PROJET EOLIEN SUR LA COMMUNE DE SANTIGNY (89)

Compléments du volet paysage de l'étude d'impact
suite à l'enquête publique

Figure 5 : coupe depuis la terrasse nord du château d'Anstrude à Bierry-les-Belles-Fontaines

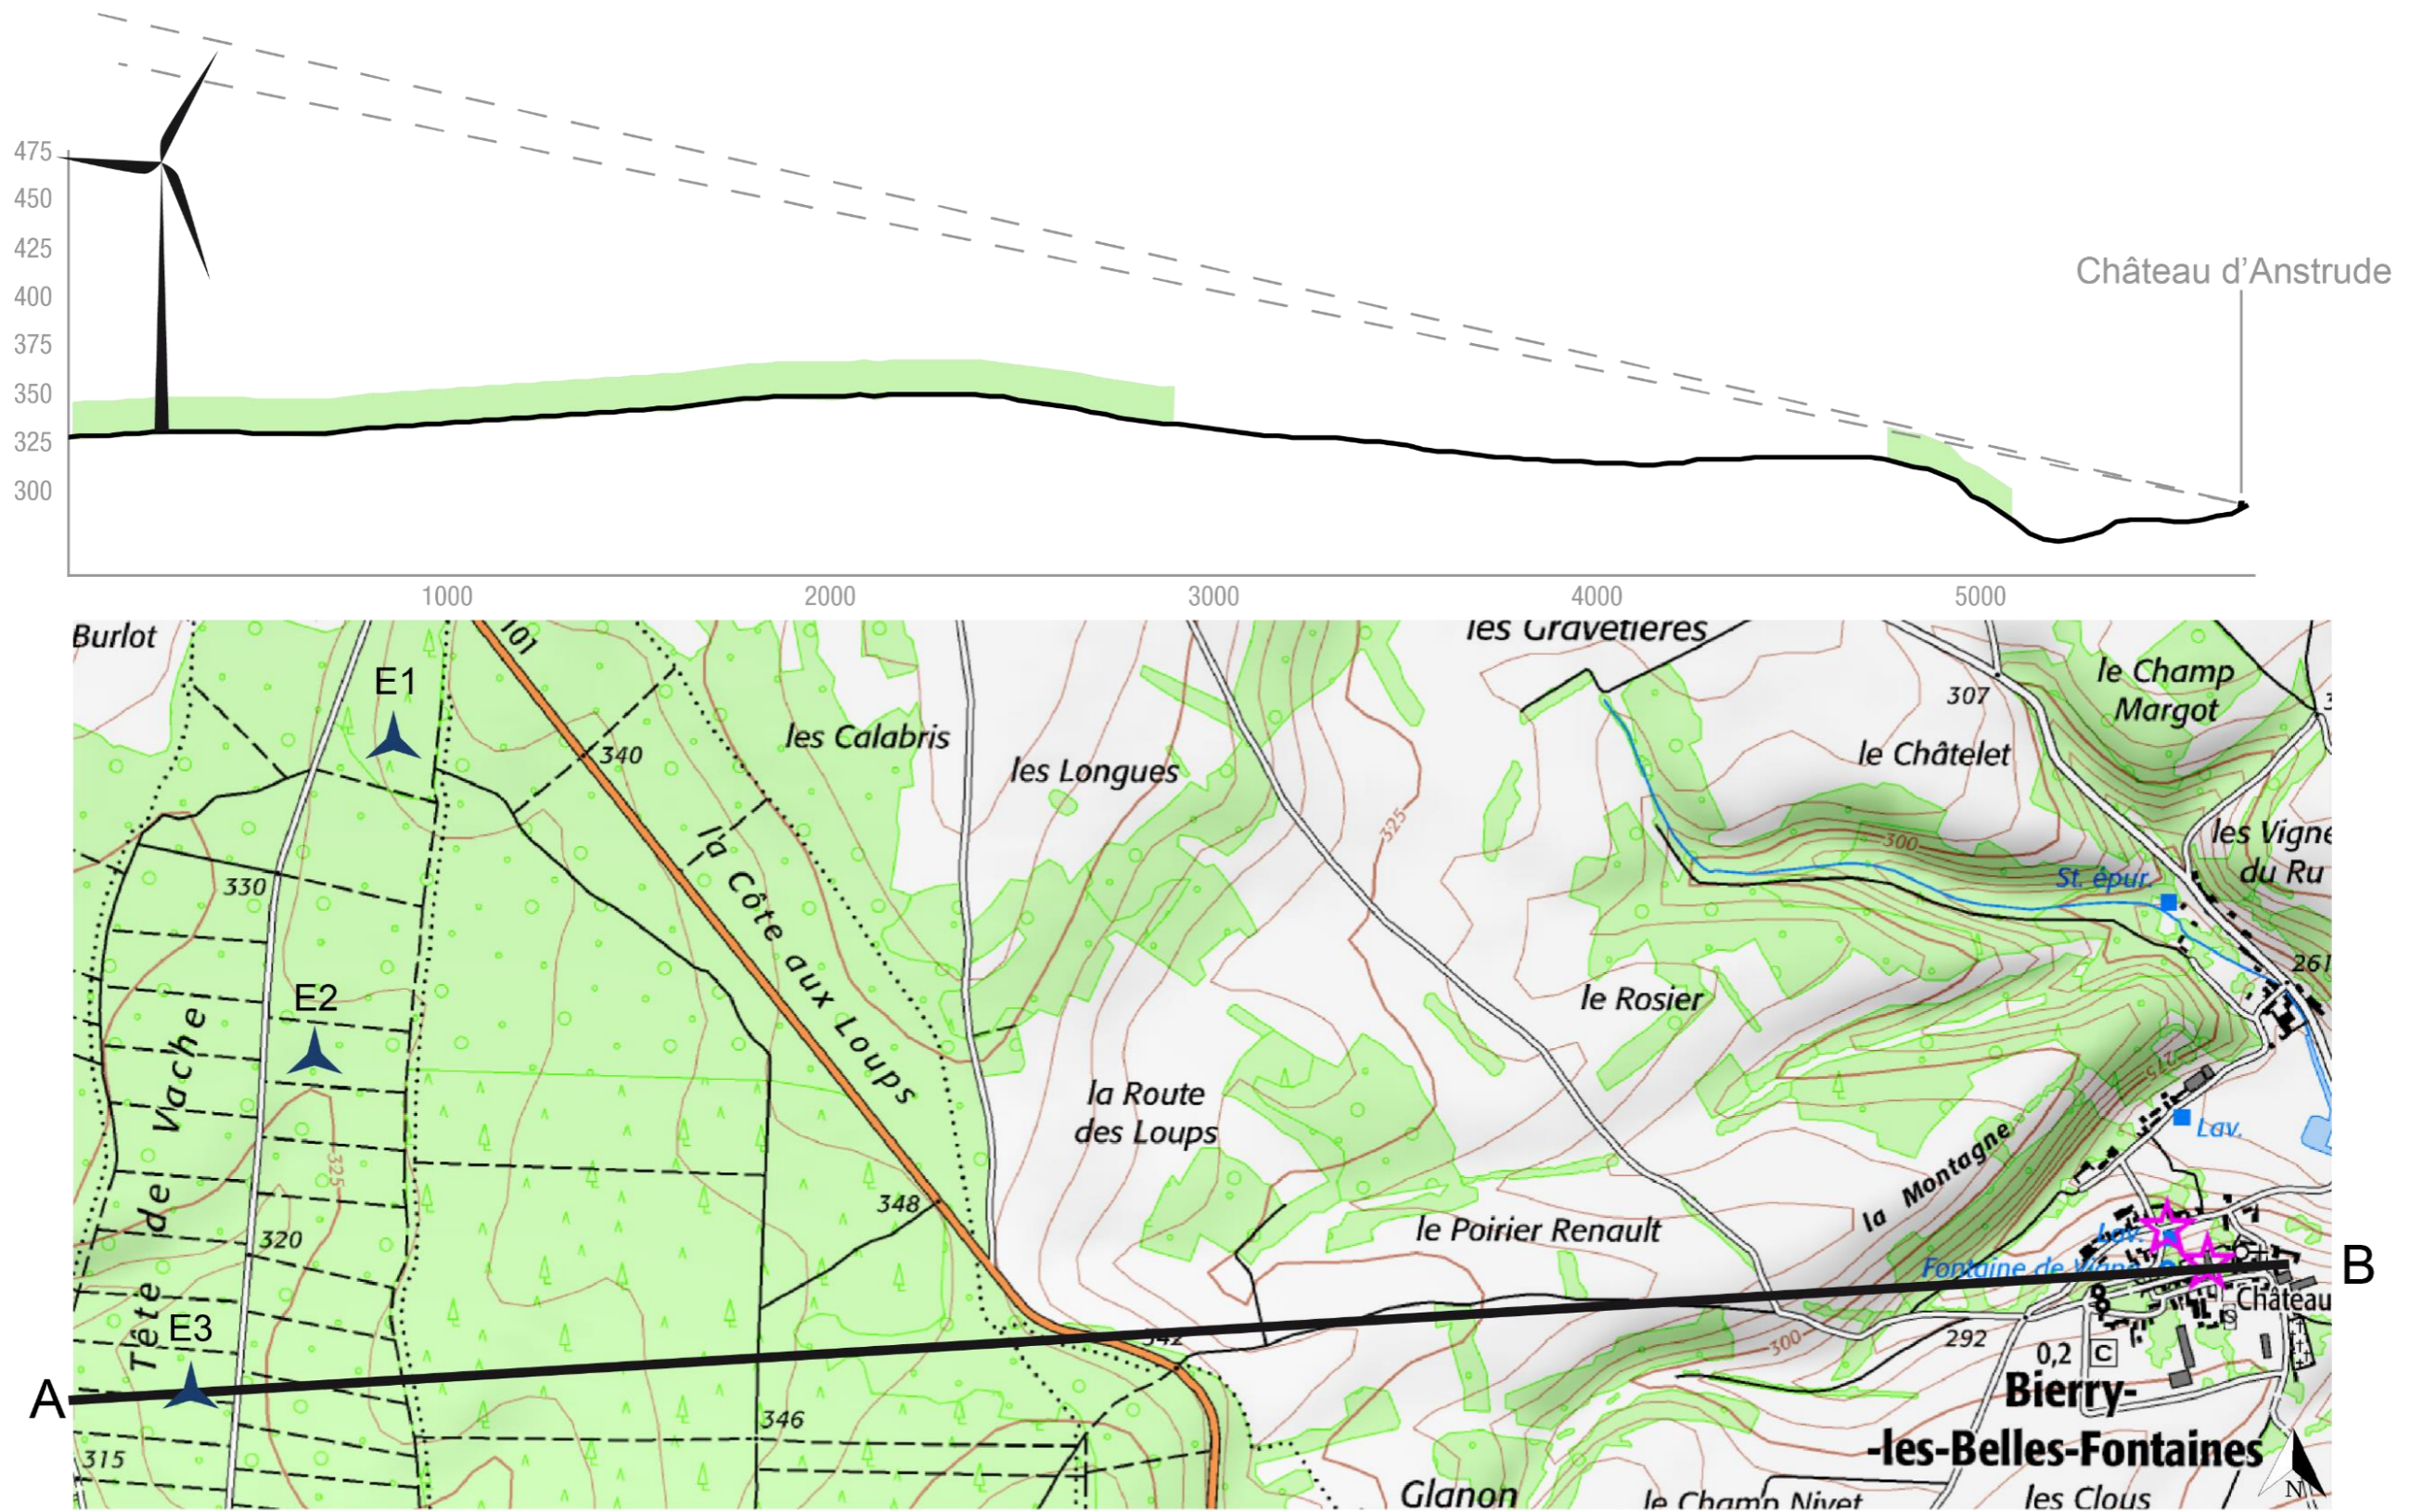
Aujourd'hui des questions se posent quant à la visibilité du projet depuis la terrasse nord de la propriété du château d'Anstrude. Une coupe supplémentaire a donc été réalisée depuis ce point de vue (cf. page suivante, figure 5) en considérant une hauteur à 2,5 m au-dessus du sol.

Cette coupe montre que le boisement du lieu-dit « La Montagne » vient fortement tronquer les éoliennes du projet, où seul le sommet des pales des éoliennes est perçu. Ce boisement s'inscrivant sur un relief représente en effet un masque visuel important car il présente des arbres de plus de 20 m de haut (comme représentés sur la coupe en page suivante) permettant de limiter les vues sur le projet depuis le bourg de Bierry-les-Belles-Fontaines, et plus particulièrement le château d'Anstrude. Il est aujourd'hui difficile de juger de la pérennité de ce boisement étant donné son caractère privé, mais il est important de mentionner que celui-ci est classé et que par conséquent, il y a peu de chance que ses arbres soient coupés. Aussi, ce boisement se compose majoritairement de résineux, ayant un feuillage persistant et permettant de jouer le rôle de masque visuel durant toutes les saisons de l'année.

Depuis la terrasse nord de la propriété du château d'Anstrude, seul le haut des pales des éoliennes du projet de Santigny est perçu. L'impact est faible.

Figure 6 : évolution de l'angle de perception en fonction de la distance observateur – éolienne. (PNR LAT, 2009)

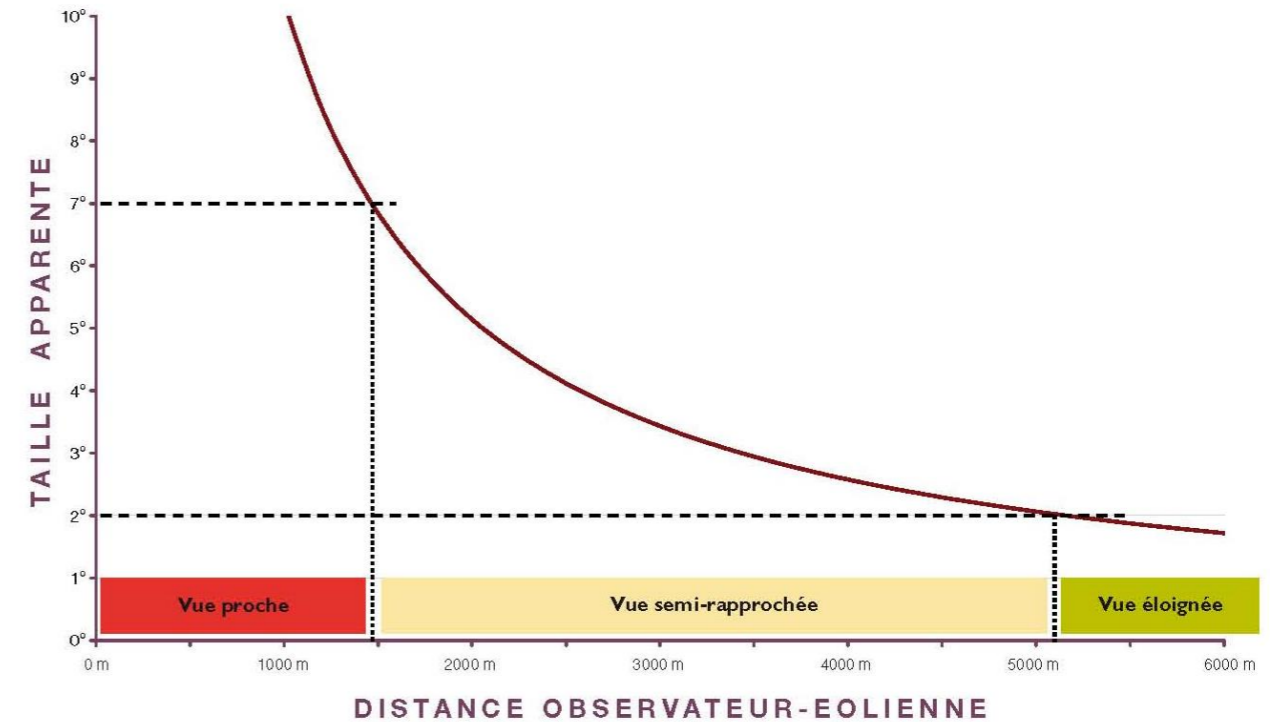
Concernant spécifiquement le schéma d'encerclement du village réalisé dans cette contribution (contribution n°24, objet de la demande du Commissaire Enquêteur), un rayon de 10 km est cohérent avec la note de la DREAL Centre-Val de Loire « Eoliennes et risques de saturation visuelle – Conclusion de trois études de cas en Beauce », alors que les auteurs du schéma ont considéré des rayons de 15 et 20 km. Le guide relatif à l'élaboration des études d'impacts ne préconise pas de limite de rayon, en revanche, la note de la DREAL Centre suivie dans ce dossier

Ces illustrations montrent qu'au-delà de 5 km, et encore plus au-delà de 10 km, la perception visuelle d'une éolienne est très faible (moins de 2 cm à 10 km pour une éolienne de 150 m – ou moins de 2° à partir de 5 km pour une éolienne de 180 m).

Figure 8 : schéma d'analyse de saturation d'horizon depuis le bourg d'Annoux

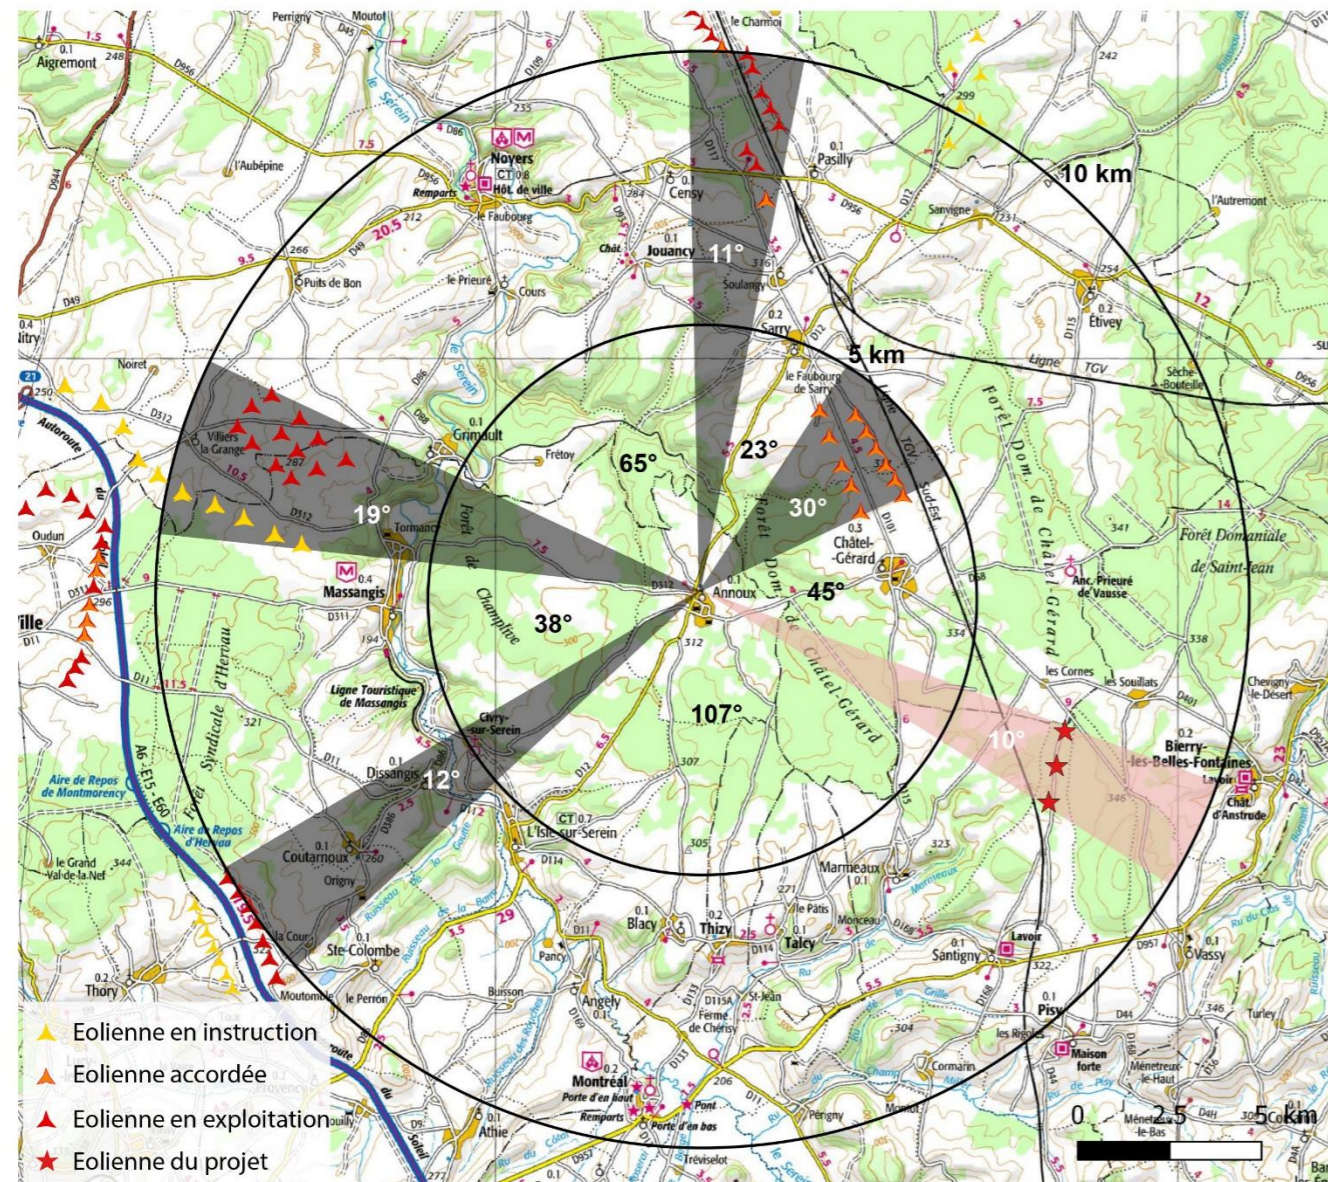
Mise à jour répondant à la question n°4 du commissaire enquêteur :

En réalisant une analyse du potentiel effet de saturation depuis le bourg d'Annoux (cf. méthode utilisée p.203 du volet paysager initial, Analyse des effets cumulés), en prenant en compte les parcs existants, autorisés et en projet ayant reçu un avis MRAE, on obtient :

Somme d'angles interceptés par des éoliennes à moins de 5 km (A) : 30°
 Somme d'angles interceptés par des éoliennes à moins de 5 km sans le projet (A) : 30°

Nombre d'éoliennes visibles à moins de 5 km (B) : 10 avec le projet
 Nombre d'éoliennes visibles à moins de 5 km (B) : 10 sans le projet

Somme d'angles interceptés par des éoliennes entre 5 et 10km (A') : 82°
 Somme d'angles interceptés par des éoliennes entre 5 et 10km sans le projet (A') : 72°

- **Indice d'occupation des horizons (A+A') : 112° (En-dessous du seuil d'alerte <120°)**
Indice d'occupation des horizons sans projet (A+A') : 102° (En-dessous du seuil d'alerte <120°)
- **Indice de densité (B/A+A') : 0,08 (En-dessous du seuil d'alerte <0,10)**
Indice de densité sans projet (B/A+A') : 0,09 (En-dessous du seuil d'alerte <0,10)
- **Espace de respiration (angle le plus grand sans éoliennes) : 107° (non atteint <160°)**
Espace de respiration sans projet (angle le plus grand sans éoliennes) : 162° (bon)

La saturation visuelle est avérée si deux des trois seuils d'alerte sont dépassés. Ici, la mise en place du projet éolien de Santigny permettrait seulement de ne pas obtenir un espace de respiration suffisant (107° au lieu de 162°) mais ne prévaut pas d'une saturation visuelle, les indices d'occupation et de densité des horizons étant respectés. Ainsi, la mise en place de mesure de réduction depuis ce lieu de vie ne semble pas nécessaire au vu du faible impact du projet et du faible effet cumulé.

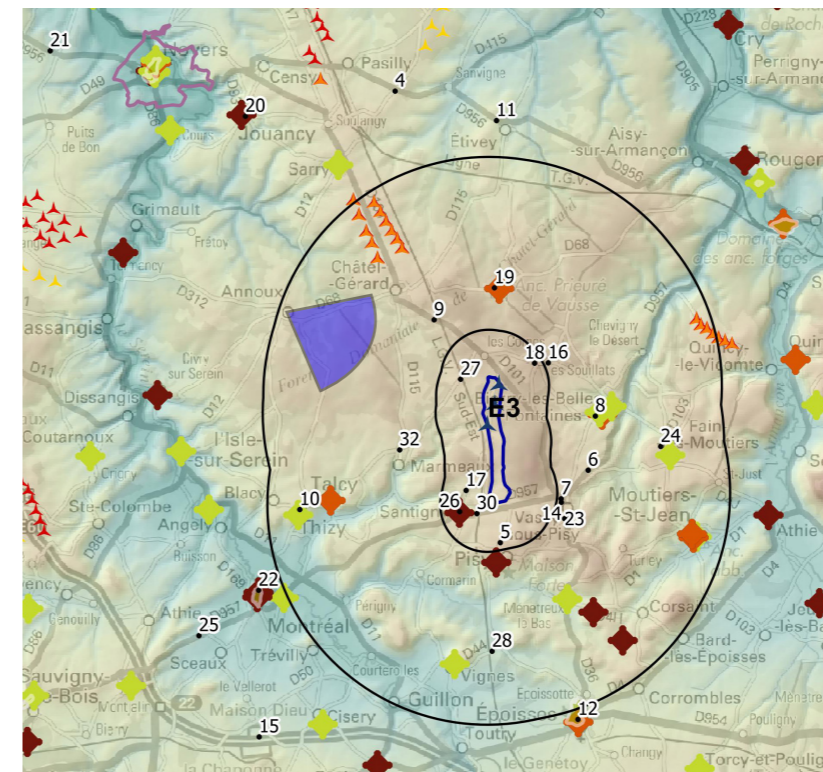
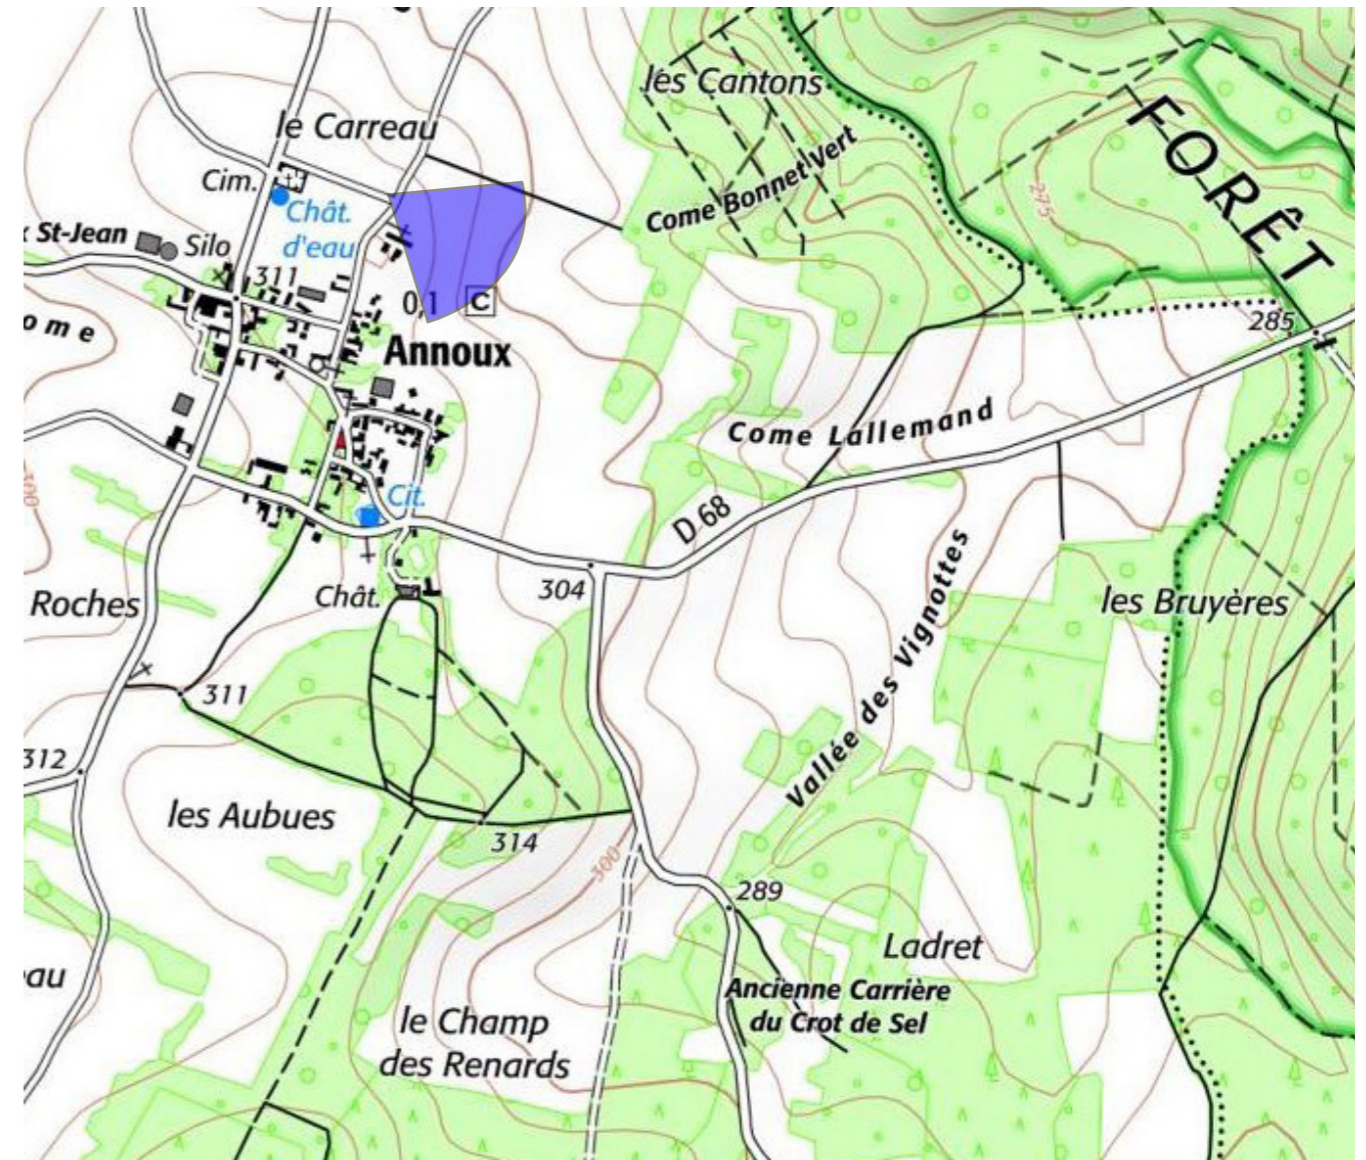
Notons également que la variante choisie pour le projet éolien de Santigny (3 éoliennes plutôt que 7 ou 8), réduit amplement l'angle intercepté depuis Annoux et limite ainsi l'occupation des horizons dans la direction sud-est. Un photomontage a été réalisé depuis le pied du château d'eau d'Annoux, le long de la rue des Mariolets, depuis lequel les éoliennes du parc de Santigny sont apparaissent partiellement et lointaines. De par l'éloignement du projet au village et les boisements masquant partiellement le projet, l'impact paysager du parc de Santigny est faible (cf. en pages suivantes, le photomontage commenté, depuis Annoux).

Les trois éoliennes du projet sont visibles, en partie tronquées en partie basse par l'important boisement de la forêt domaniale de Châtel-Gérard. La taille apparente des éoliennes reste faible et les rapports d'échelle entre les éléments du paysage (boisements, maison, arbre isolé) et le projet sont proportionnés. Néanmoins un léger effet de surplomb sur le relief et la forêt apparaît.

L'impact est faible.
